LÄÄKÖKÄÄLTTÖYDEN T E D O T U K S I A
CERTIFICATE OF AIRWORTHINESSMUUTOSMÄÄRÄYS
AIRWORTHINESS
DIRECTIVE

M 1264/84

1 4. Schleicher. Hinauskytkimen laukaisuvaijerin ohjaimet.

Koskee: Purjelentokoneita ASW 19 ja ASW 19B, sarjanumeroita 19001-19405; ASW 20 ja ASW 20L, sarjanumeroita 20001-20611 ja ASW 20B, sarjanumeroita 20620-20626.

Fig. 2
Kuva 2.

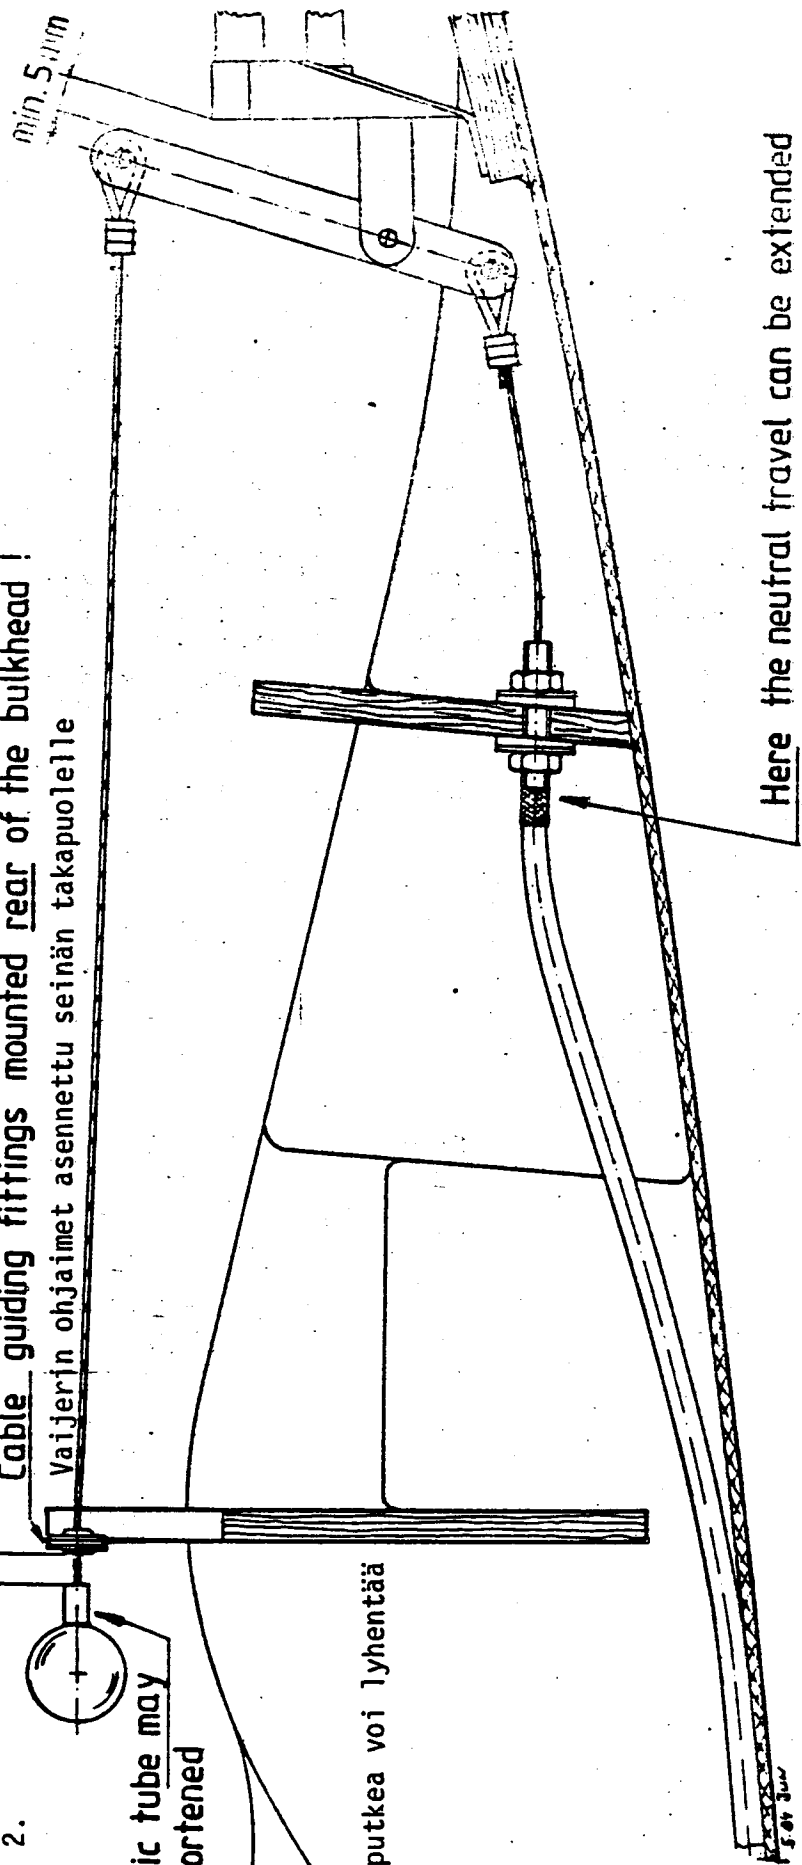
- A. Tarkasta ennen seuraavaa lentoa, onko hinauskytkimen laukaisuvaijerin ohjaimet asennettu ohjaamon etuseinän etu- (kuva 1) vai takapuolelle (kuva 2).
- B. Jos ohjaimet on asennettu seinän etupuolelle, niin siirrä ne ennen lentotoiminnan jatkamista seinän takapuolelle. Tarkasta tämän jälkeen kuvan 2 mukaisesti, että vaijerin vapaa liikevara vielä on riittävän suuri. Jos se on liian pieni, niin lyennä laukaisunupin yhteydessä olevaa muoviputkea ja/tai suurena liikevaraa kiertämällä säätöholkkia.

12mm neutral travel / vapaa liikevara
Cable guiding fittings mounted rear of the bulkhead!

Plastic tube may be shortened

Here the neutral travel can be extended by turning in the turnbuckle.
